Projet d'aménagement du parc éolien du Massif du Sud

Étude d'impact sur l'environnement déposée
à la ministre du Développement durable,
de l'Environnement
et des Parcs

RAPPORT
COMPLÉMENTAIRE

Cette section présente les réponses de Saint-Laurent Énergies aux questions et commentaires de la Direction des évaluations environnementales (Dossier no. 3211-12-134) déposés le 22 mars 2010.

Carte 3
Description des milieux humides

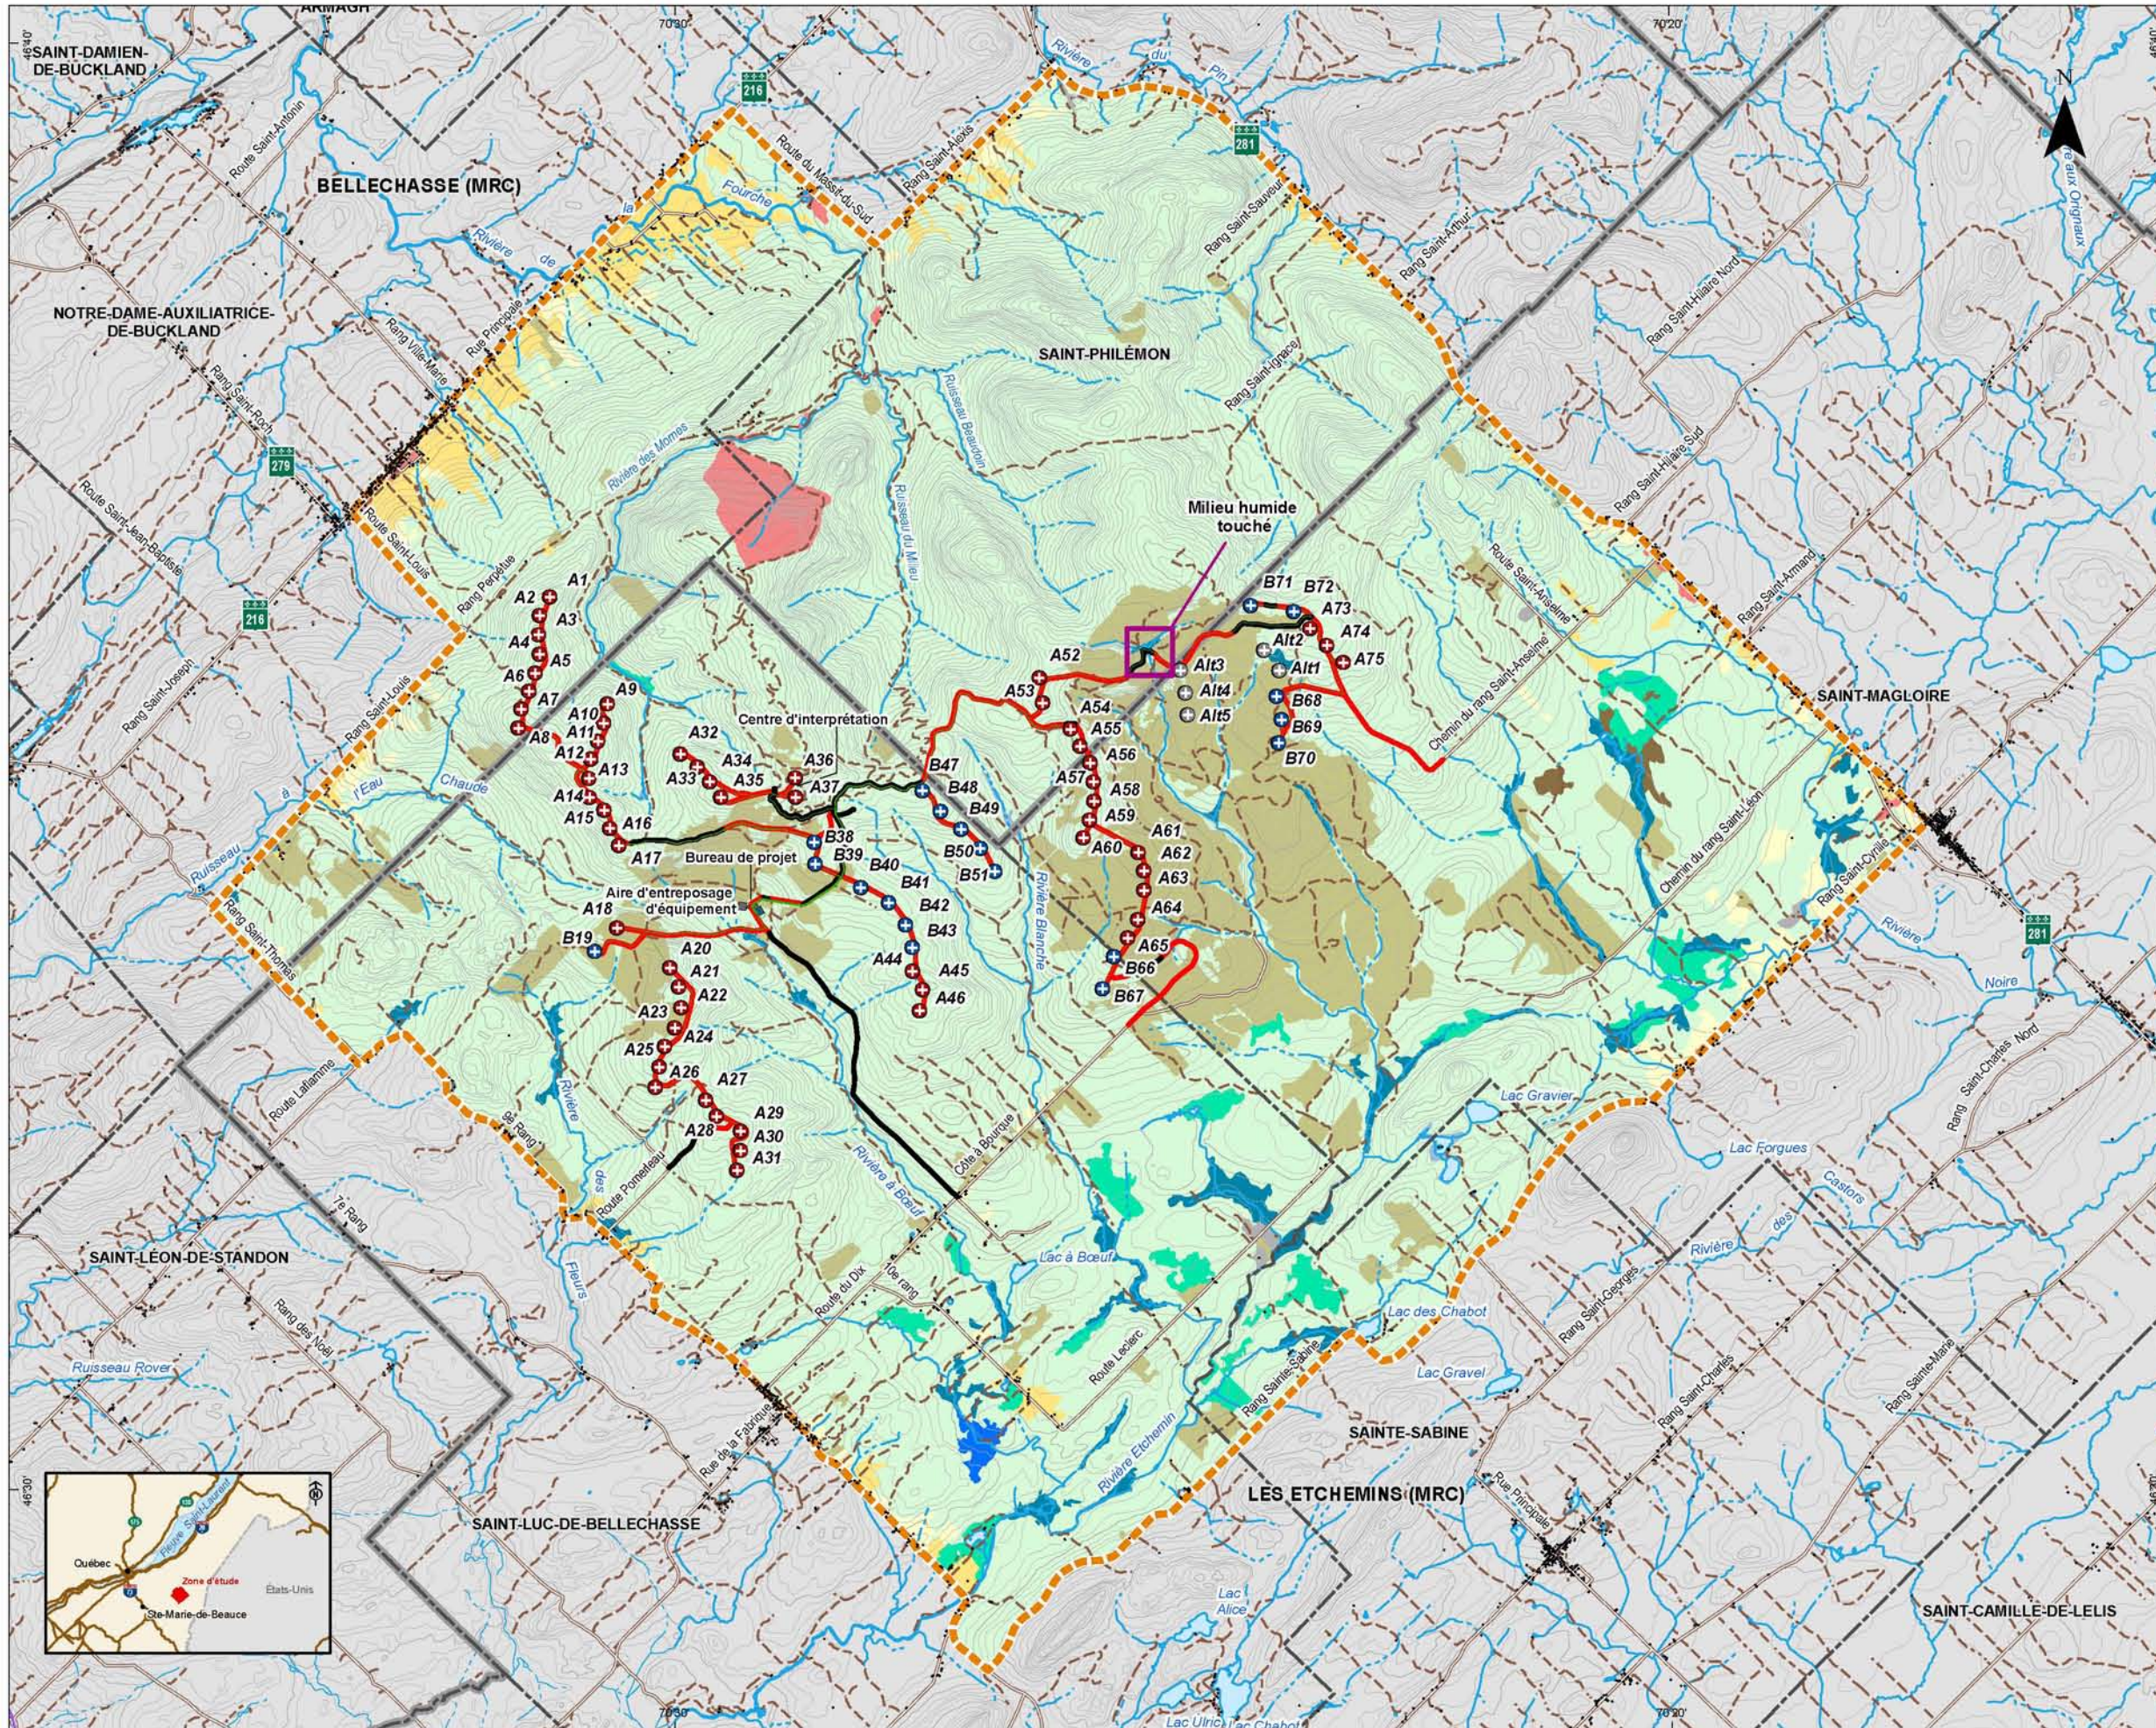
Si l'on superpose les superficies proposées de déboisement à jour au 31 mars, on obtient 0,28 ha de milieux humides impactés par le déboisement des éoliennes, des chemins à construire et à modifier ainsi que du poste à construire et des bâtiments secondaires. Les travaux réalisés au cours de la phase d'ingénierie détaillée, en fonction du projet final, permettront de s'assurer que les infrastructures n'empiètent pas à l'intérieur d'un milieu humide. Si nécessaire, des mesures seront proposées, celles-ci pourraient comprendre la stabilisation de berge afin d'améliorer la qualité de l'eau, l'achat de milieux humides et leur don à des organismes de protection, l'aménagement de milieux humides, la remise en production de milieux dégradés, et autres.

Une de ces mesures pourrait être l'évitement en déplaçant le chemin qui est présentement localisé à cet endroit. Un chemin est cependant déjà existant à cet endroit puisqu'il ne s'agit que d'un chemin à modifier. Il est donc possible que les superficies soient moins importantes que prévues. Les vérifications sur le terrain permettront de clarifier ce point.

Avec les données qui sont présentement connues, il est permis d'estimer la situation de ce milieu humide. En considérant qu'un lien hydrologique de surface est présent dans les bases de données cartographiques, qu'aucune plante menacée ou vulnérable désignée n'est répertoriée pour l'instant à cet endroit, que la superficie totale du milieu humide fait 2,85 ha et que cette zone ne fait pas partie des basses terres du Saint-Laurent, ni de la plaine du lac Saint-Jean, on obtient une situation trois selon la démarche proposée par le MDDEP pour autoriser la réalisation de projets dans les milieux humides en vertu de la *Loi sur la qualité de l'environnement* (MDDEP 2009).

Figure 1 Nombre de passereaux observés à l'OOT (ligne orange) en migration automnale 2008 et correspondance avec les séances d'inventaire par petites virées dans la zone d'étude (bandes vertes)

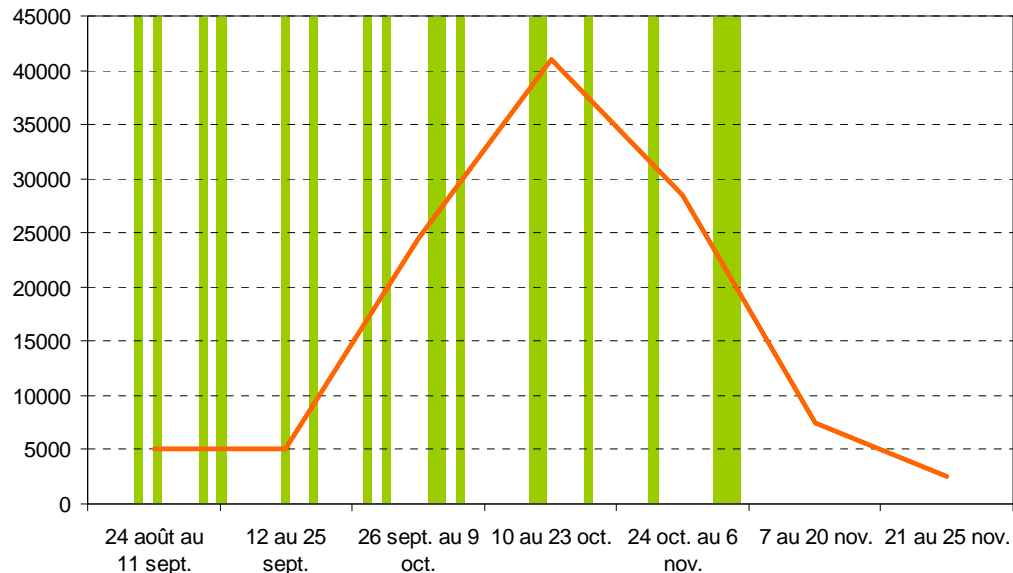
QC-56 La fréquence d'inventaire de migration qui a été utilisée est inférieure à celle préconisée par Environnement Canada qui recommande d'effectuer chaque virée au moins deux fois par semaine afin d'augmenter les chances de détecter les pics de migration (Environnement Canada 2007). Dans le cas de la présente étude, il est possible que plusieurs journées de migration importante n'aient pas été couvertes par les inventaires et que les résultats en soient biaisés. À cet égard, une comparaison des données recueillies pour la présente étude avec toutes les données de migration des Observatoires d'oiseaux au Québec pour la période en question permettrait de valider si les pics de migration ont été couverts correctement et de juger de la représentativité des données utilisées.

RQC-56 Depuis 2004, l'Observatoire d'oiseaux de Tadoussac (OOT) fait paraître plusieurs numéros de « *La chronique des migrations* », lesquels comportent un résumé des observations d'oiseaux effectuées durant la migration automnale. Entre autres, un tableau récapitulatif de certaines espèces de passereaux recensées durant les séances d'observation destinées aux rapaces est présenté. En comparant les données apparaissant dans ces chroniques avec celles obtenues lors des inventaires par petites virées dans la zone d'étude, nous en concluons que la période de migration automnale a bien été couverte par les inventaires réalisés dans la zone d'étude. La figure 1 montre clairement que les séances d'inventaire dans la zone d'étude ont couvert les pics de migration des passereaux.

Carte 7
Habitats potentiel de reproduction
de la grive de Bicknell

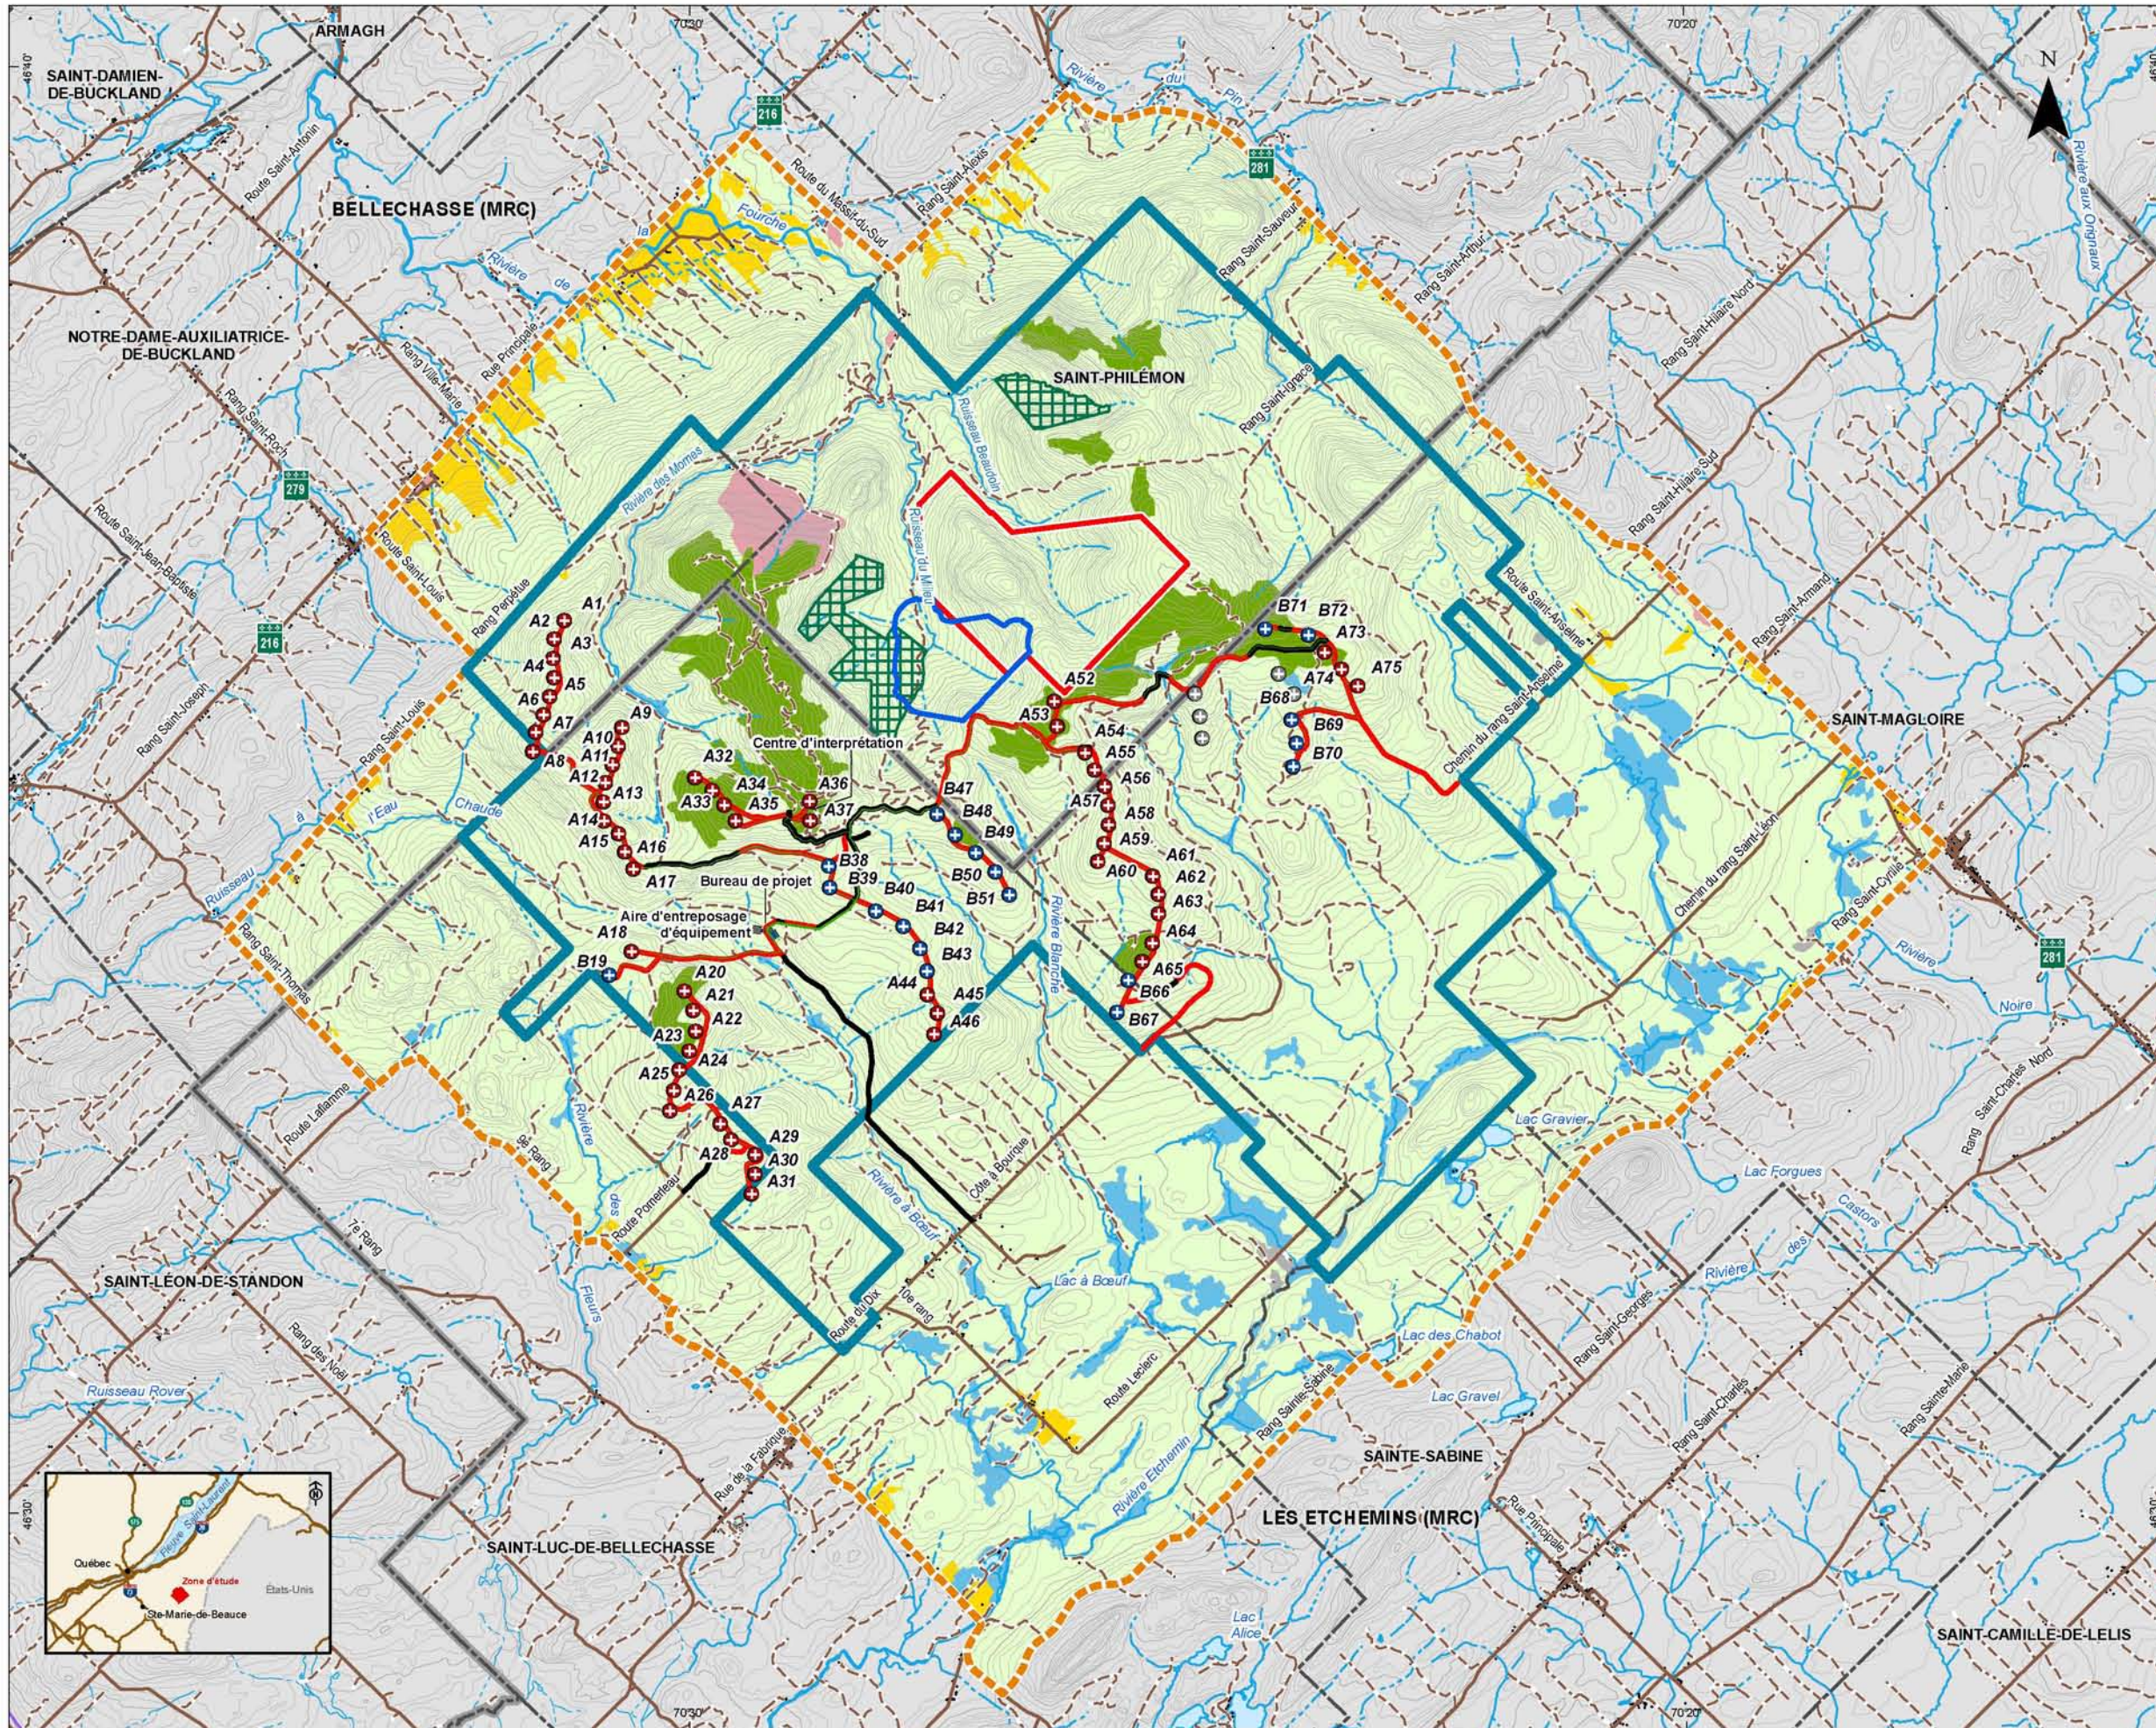
QC-60 Selon les informations à notre disposition, le Massif du Sud est un endroit important pour la grive de Bicknell. Dans les dernières années, de nombreuses données sur cette espèce ont été récoltées dans la région du Massif du Sud, par différents organismes ou organisations. De plus, la modification récente de son statut en fait une espèce d'intérêt particulier dans le cadre du présent projet. Actuellement, le traitement de cet enjeu dans l'étude d'impact ne permet pas d'évaluer les impacts du projet sur les espèces d'oiseaux nicheurs à statut particulier et plus particulièrement la grive de Bicknell. Ainsi,

RQC-60 Les réponses aux deux premières sous-questions sont traitées à la réponse RQC-58.
